TIIS-Infostatyba integracinė sąsaja

Per pirmas 5 dienas įkelti 227
dvg brėžiniai

DWG automatinė patikra

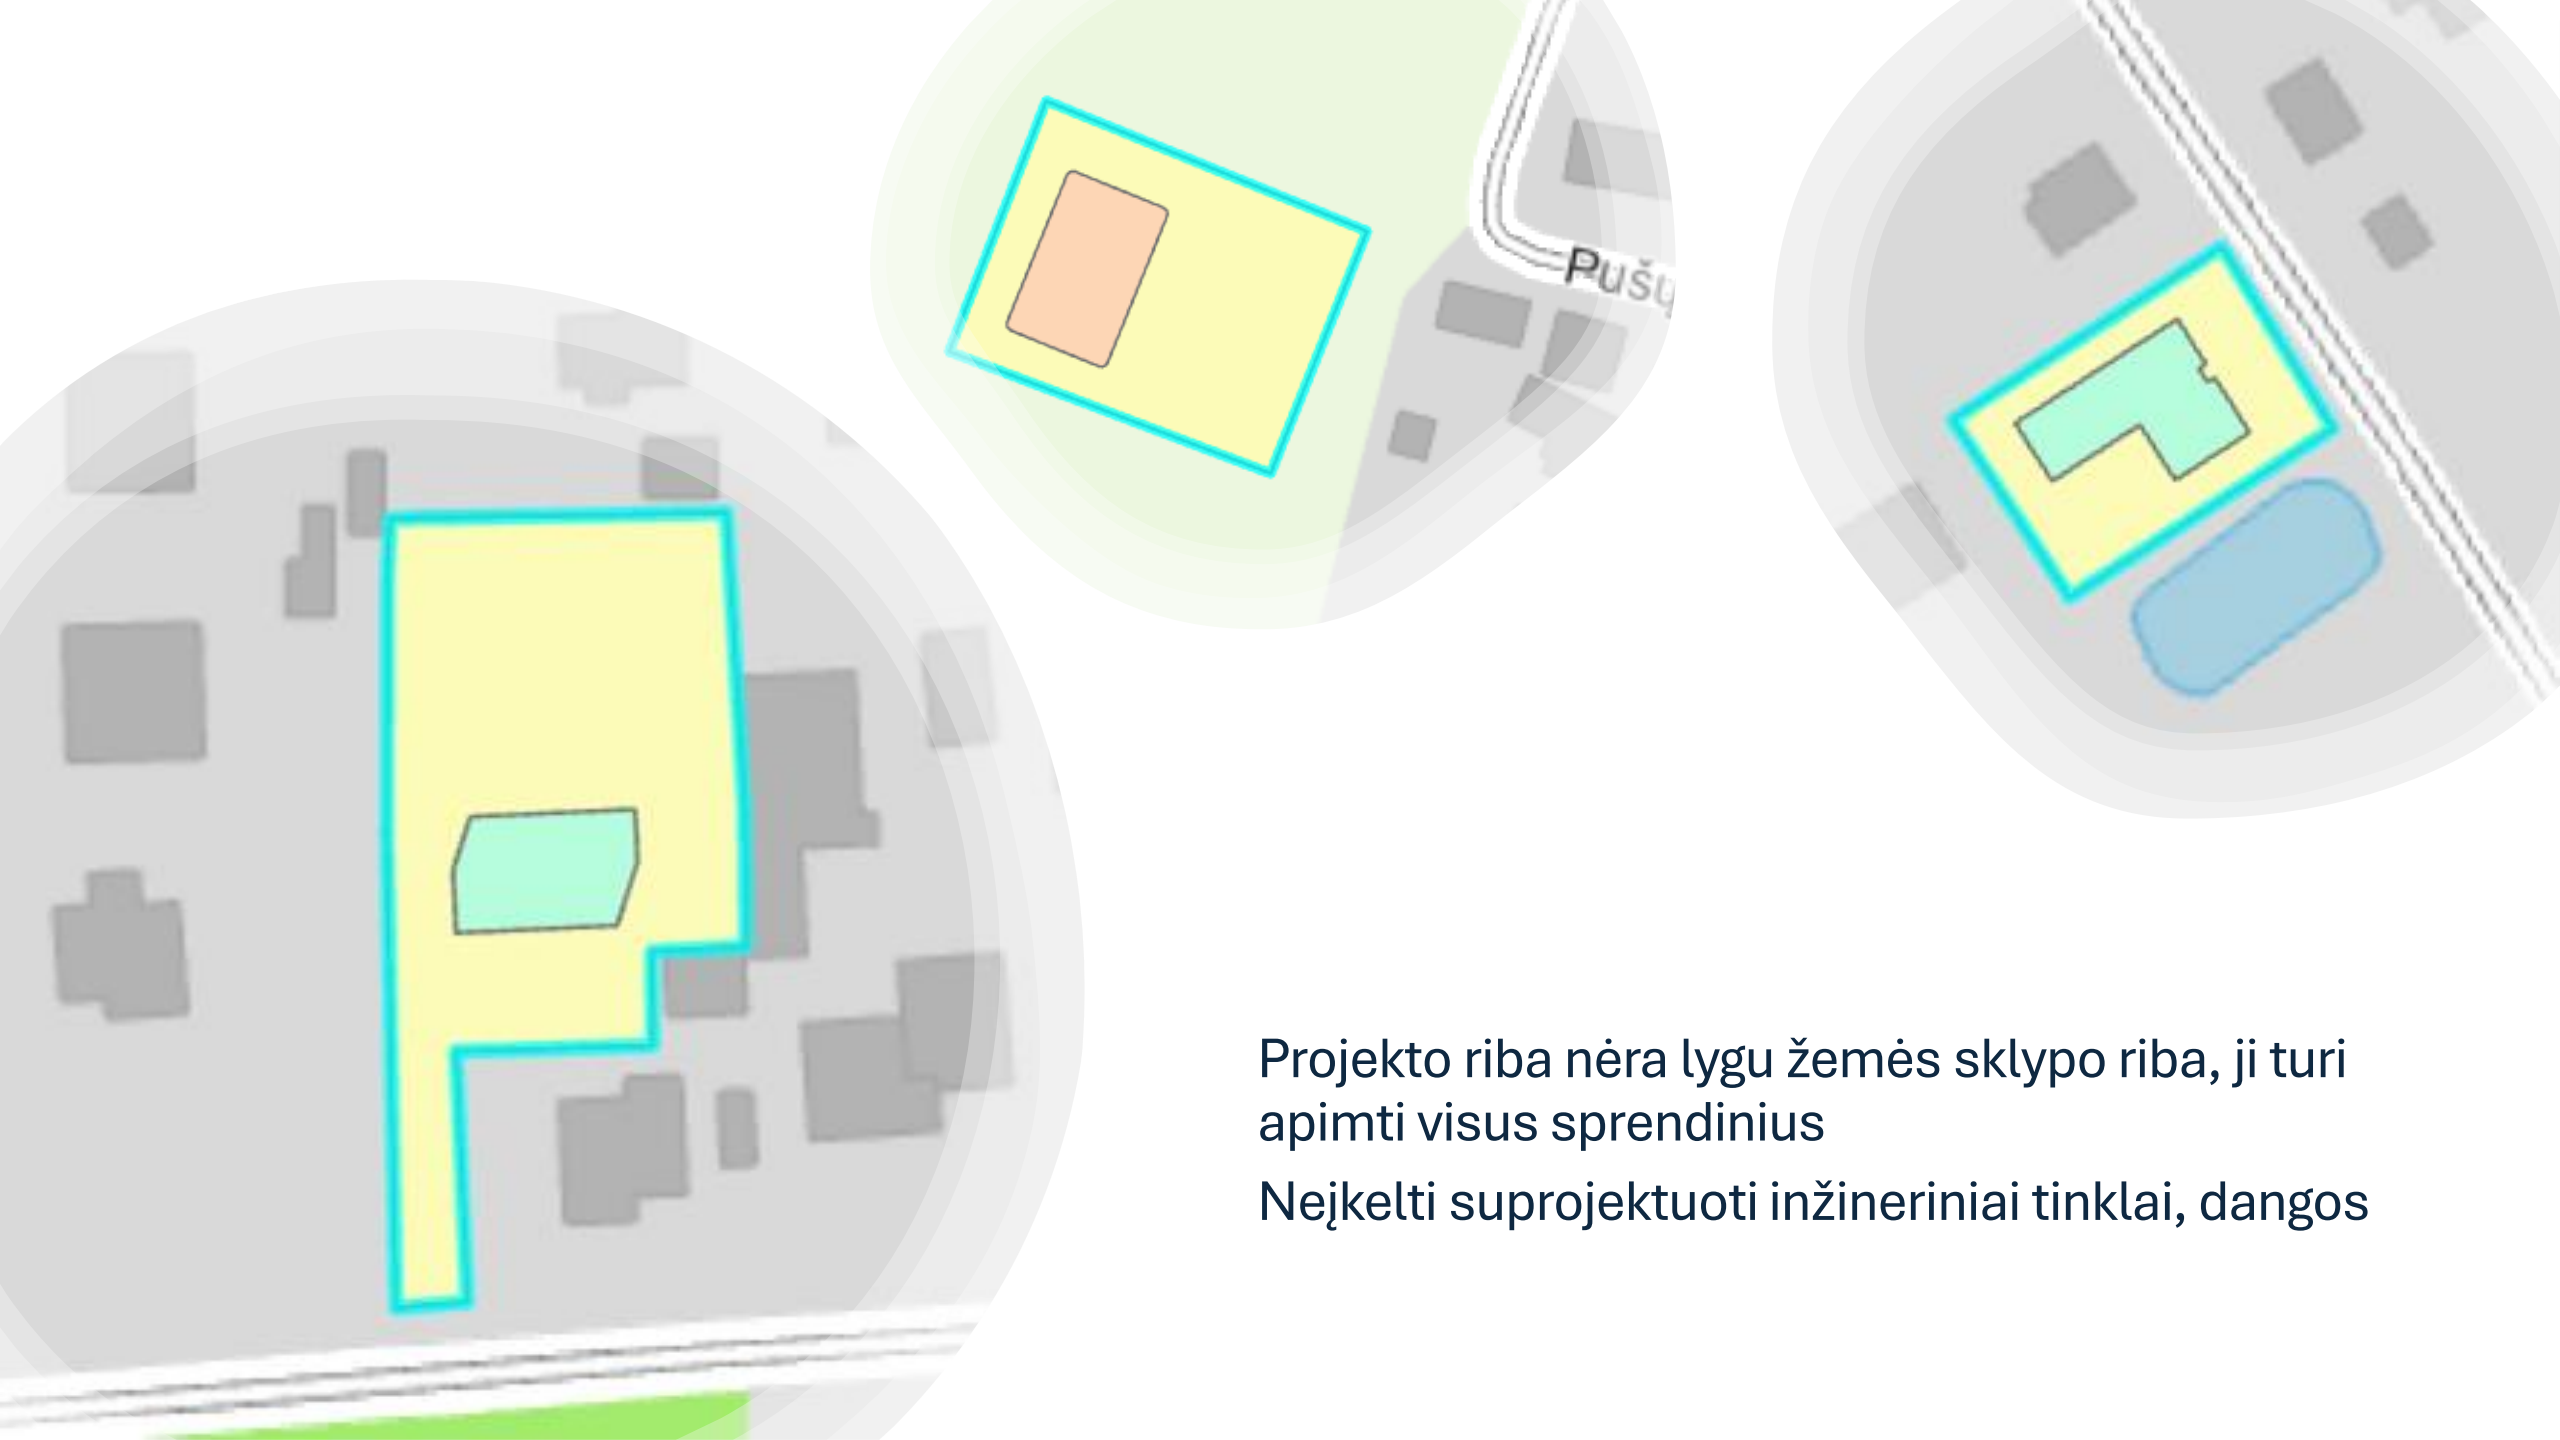
Projekto riba nėra lygu žemės sklypo riba, ji turi apimti visus sprendinius
Neįkelti suprojektuoti inžineriniai tinklai, dangos

Įkelti tik du objektai

Neteisingos Layer reikšmės

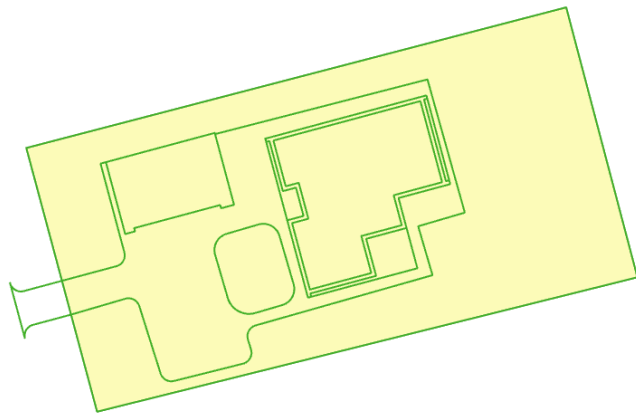
Dwg pavadinime nurodytas NSIK,
koduojama pagal STR klasifikatorių

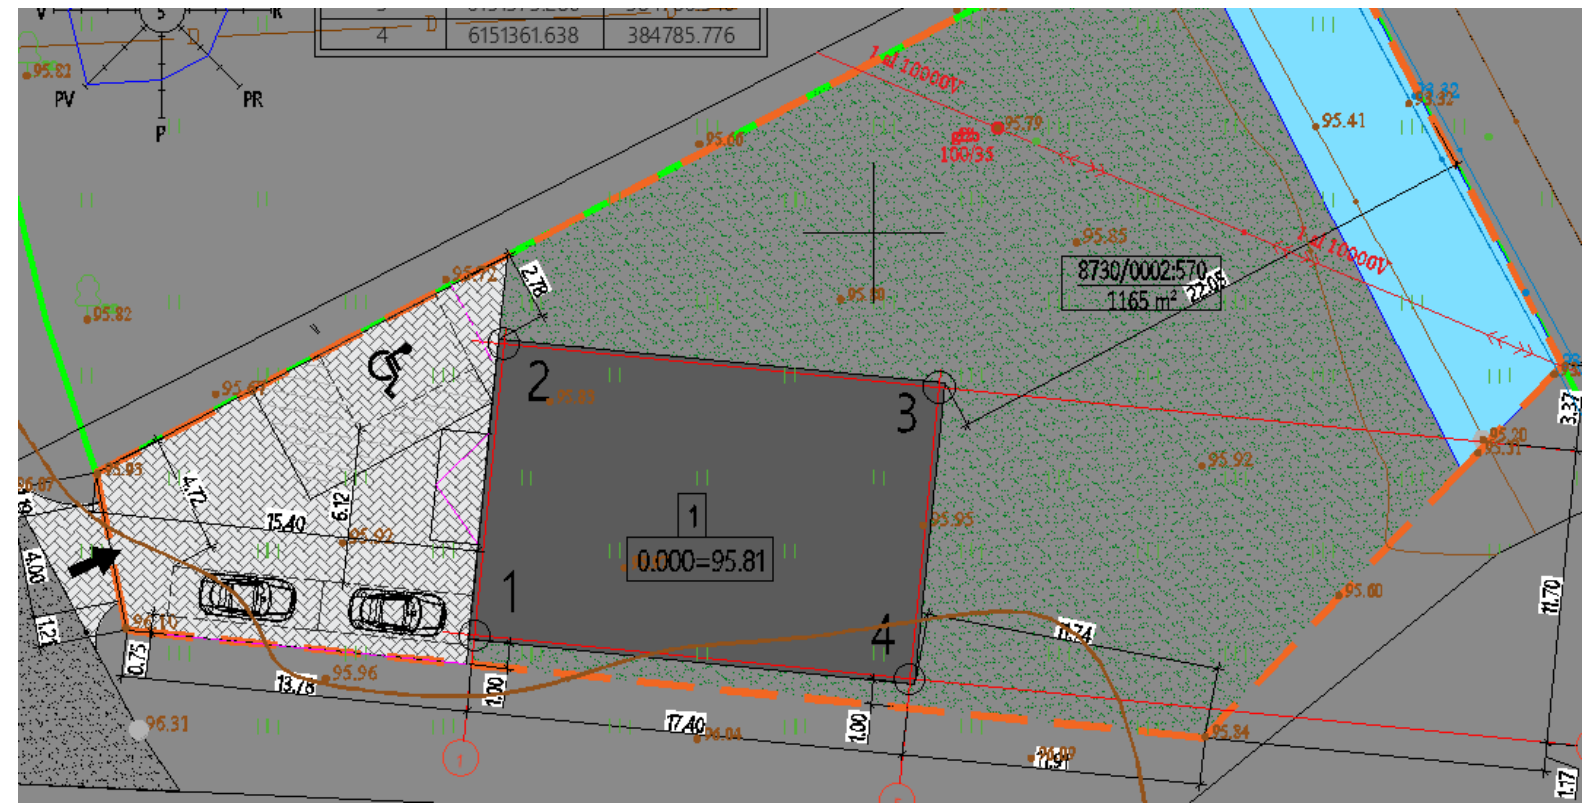
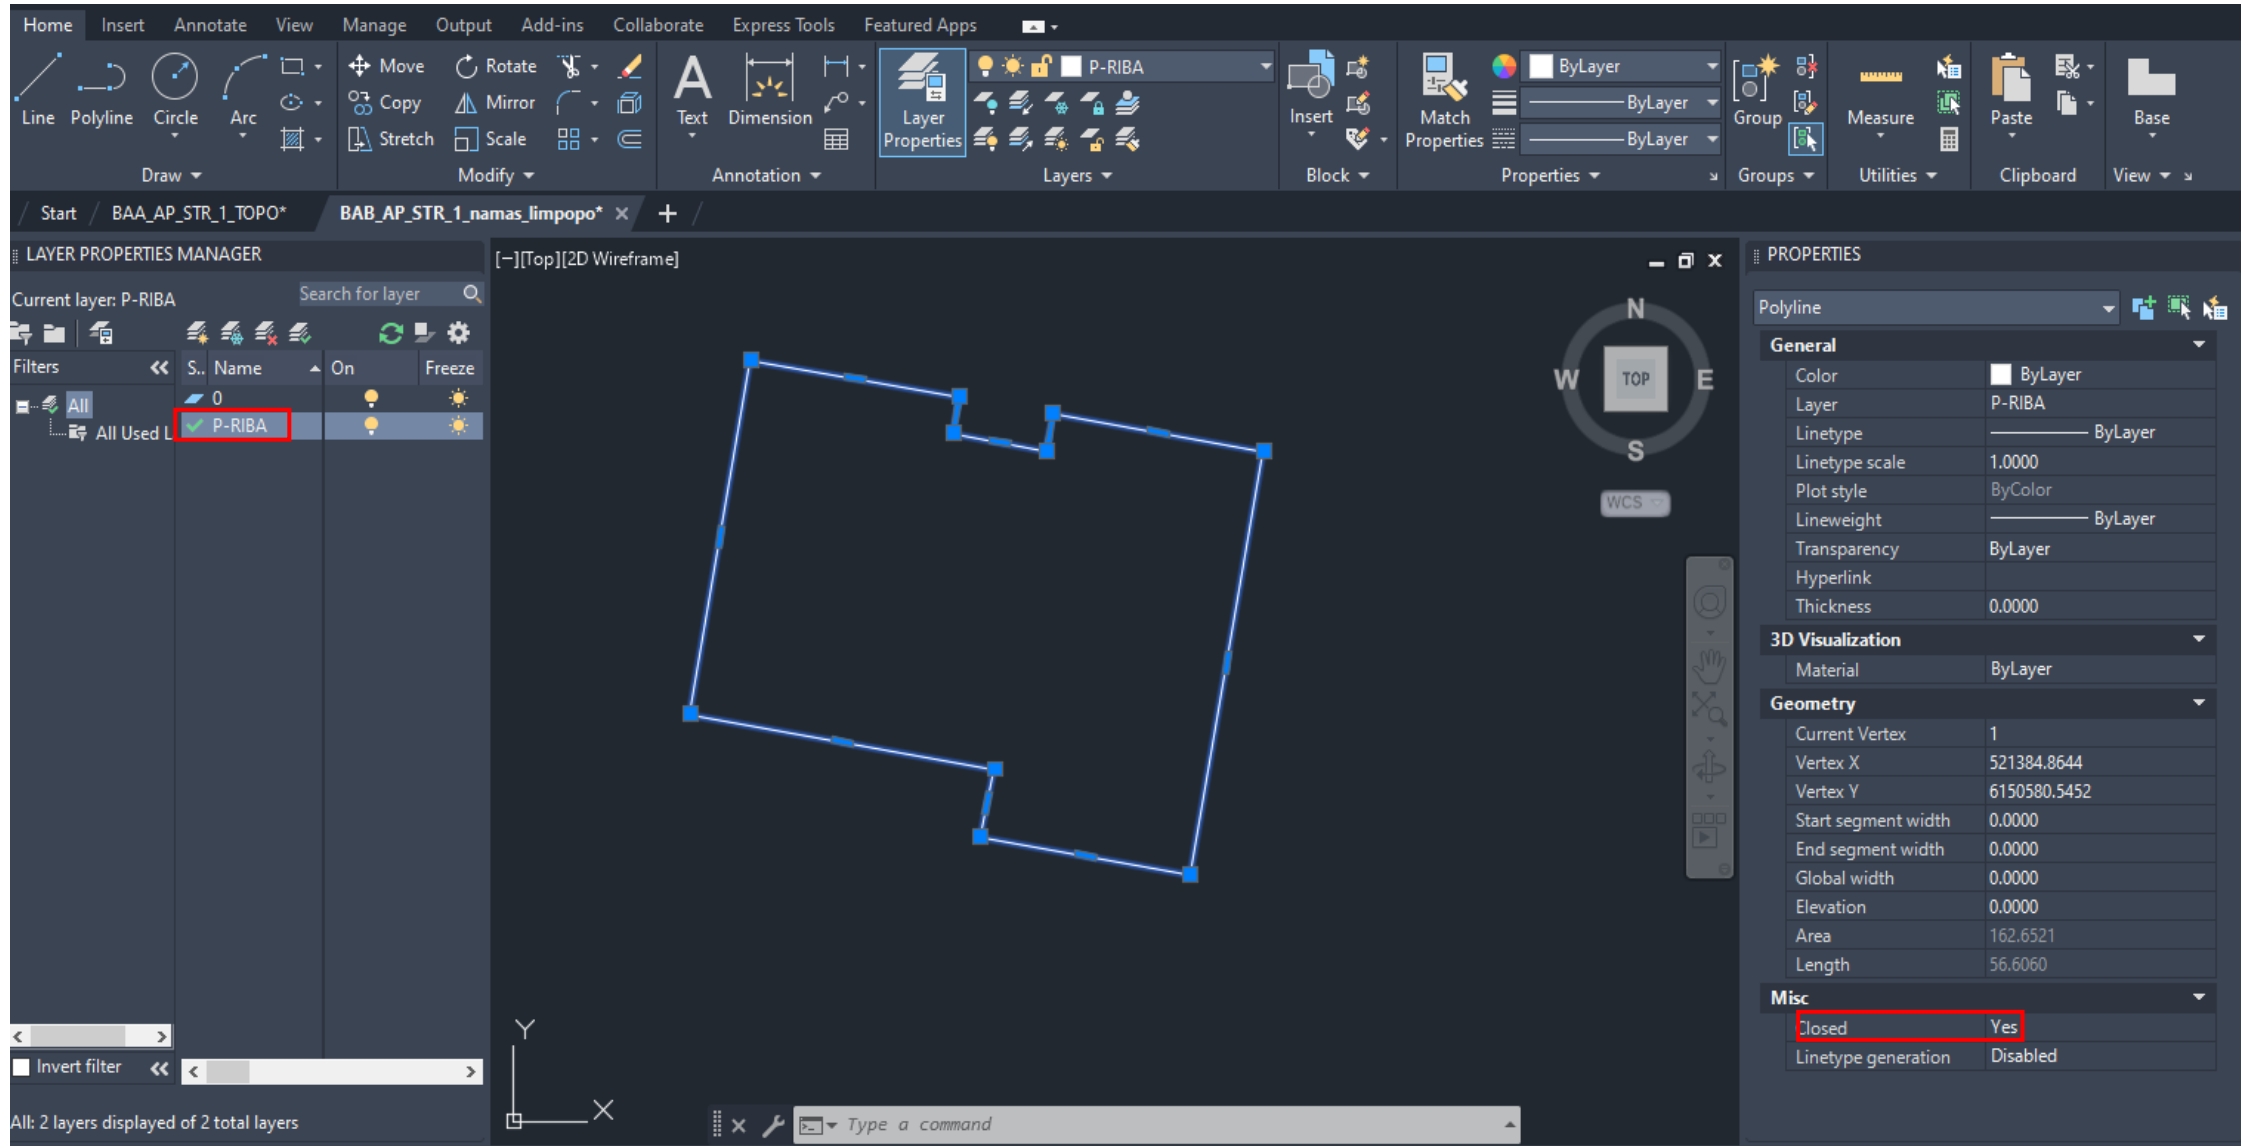
Brėžinyje įkelti esami objektai (sprendiniai panaikinta pieva, esamas elektros tinklas, žemės sklypo riba ir t.t.)

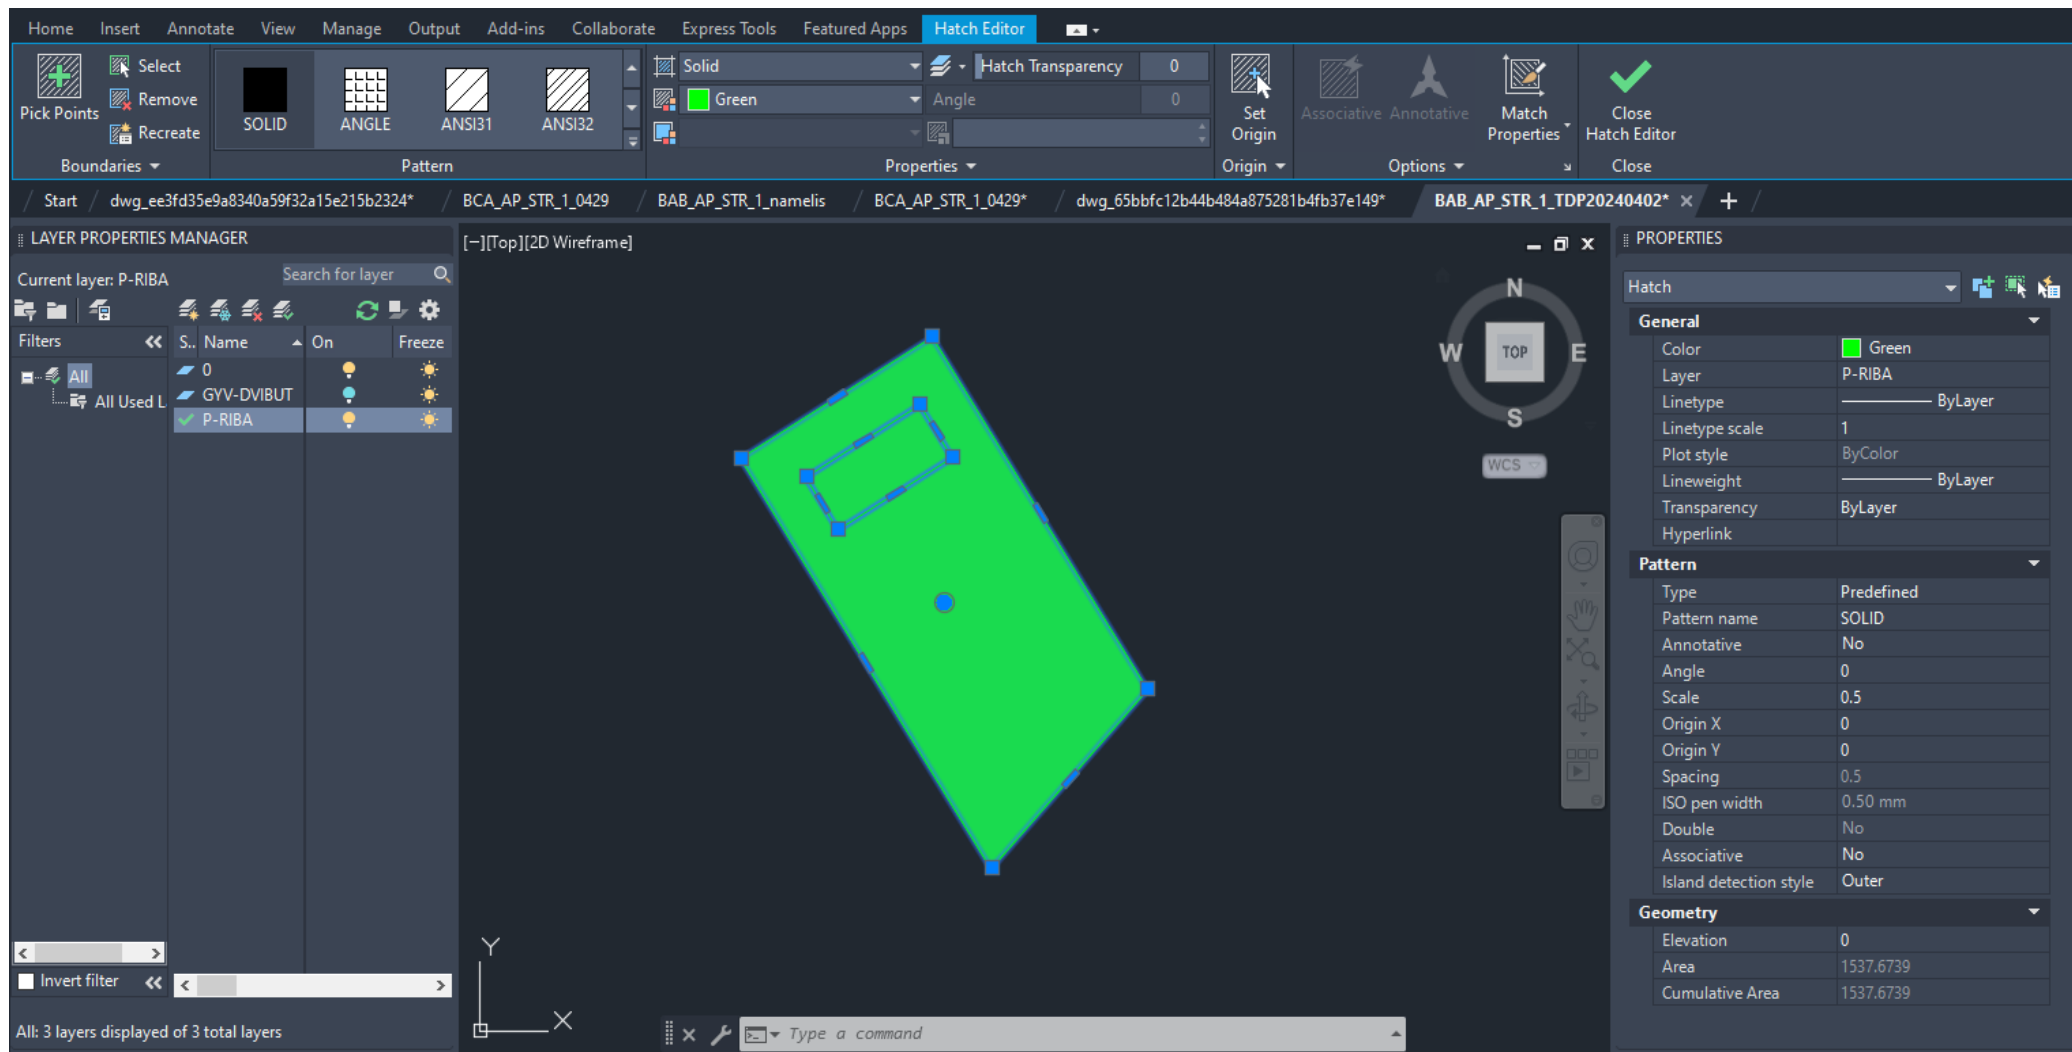
Projekto riba pateikta kaip closed polyline, turi būti hatch
Brėžinyje pateikiama tik projekto riba be objektų (be sprendinių)

P-RIBA hatch tipo objektas turi būti vientisas arba gali turėti prasingas salas/tarpus. Salose/tarpuose negali būti sprendinių, nes tai laikoma ne projekto ribos apimtimi. Pav. matomas P-RIBA vidinis objektas: sala/tarpas, kuris nėra logiškas šio projekto atveju ir tai neleidžia įkelti į šią vietą patenkančių projekto objektų.
